高浜原発3・4号 パブコメ用参考メモ

2014.12.24 美浜の会／グリーン・アクション

高浜3・4号炉の再稼働に向けて12月17日に審査書案が公表され、それに関するパブコメが1月16日までの期間で実施される。

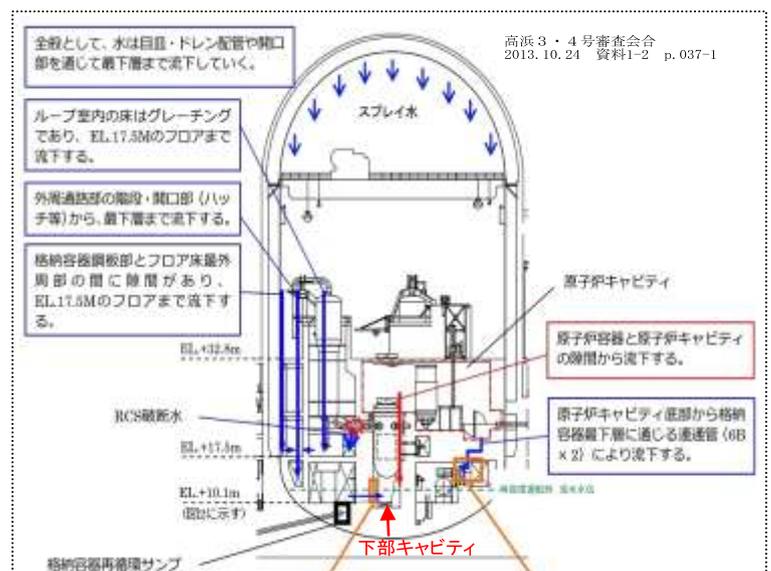
想定されている重大事故の条件では、使用済燃料ピット等の水を図の「炉心注水」ルートで炉心に注ぐことになっている。しかし、炉心が溶けると格納容器を守る必要があるため、炉心が溶け始めると直ちに制御室の操作で注水先を図の「C/V スプレー注水」に切り替え、炉の下にある下部キャビティに天井からのスプレー水が到達するよう期待する。つまり早々と炉心の冷却をあきらめるという方針だ。あくまでも炉心溶融を防ぐため炉心冷却を続ける方式をとるよう、要求すべきである。

溶融した炉心が原子炉容器の底を破って落ちてくるのを待ち構えるため、原子炉容器の下にある下部キャビティに水をあらかじめ張ることが不可欠であるが、その水は格納容器上部のスプレーから供給することになっている。スプレー水が各種の隙間を通して下部キャビティに到達することになっているが、他方このときは保温材が飛び散る状況にもあり、保温材で隙間が塞がる可能性がある。設置許可基準規則 51 条は「溶融し、原子炉格納容器の下部に落下した炉心を冷却するために必要な設備を設けなければならない」と定めている。この規定に従い、下部キャビティに水を導く独自の設備を新たに設けるべきだ。

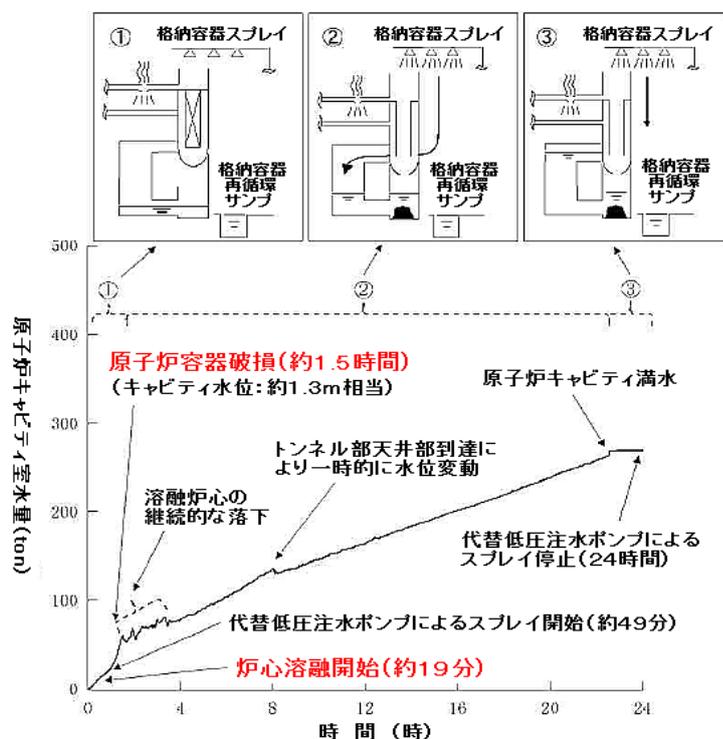
高浜原発の重大事故想定(審査会合: 2013.10.24資料1-1, p.12-29, p.12-3)では、事故発生から、

- ・炉心損傷開始が約19分後
- ・原子炉容器破損(メルトスルー開始)が約1.5時間(90分)後となっている(右図)。

これは、避難計画をどうするかという以前の問題である。住民は避難にとりかかるより相当前に放射能に襲われることになる。それゆえ、このような事故が起こることを想定しながら、運転再開を認めることは絶対に許されることではない。

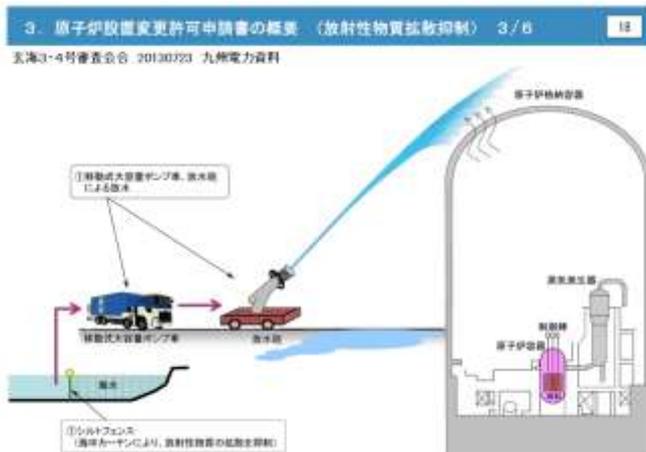
ところが、高浜3・4号の審査では、気体状の放射能に限られ、格納容器上部の隙間から出たものを放水砲で撃ち落とし、その汚染水が海洋に流出するのを防ぐためにシルトフェンスを張るだけである(前図)。

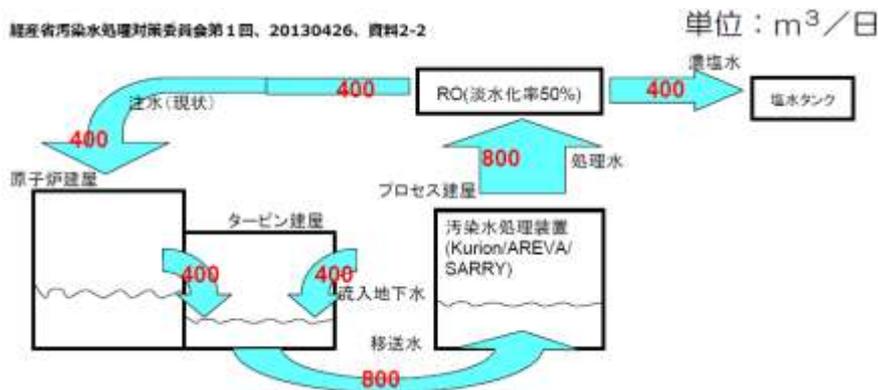
福島第一原発1～3号機では、東電が下図に示したように、1日に400トンの冷却水を注入し、それが溶融炉心に接触して放射能汚染水となり、そのまま格納容器を突き抜けてタービン建屋に移行している。明らかに格納容器は破損している。

PWR原発では格納容器下部にある再循環サンプルから外部に配管が出て格納容器上部スプレイにつながっている。その配管が破れた場合を原子力規制委員会は想定し、汚染水の流出の場合に工場等外への流出を防ぐ設備・手順を事業者に求めるべきである。
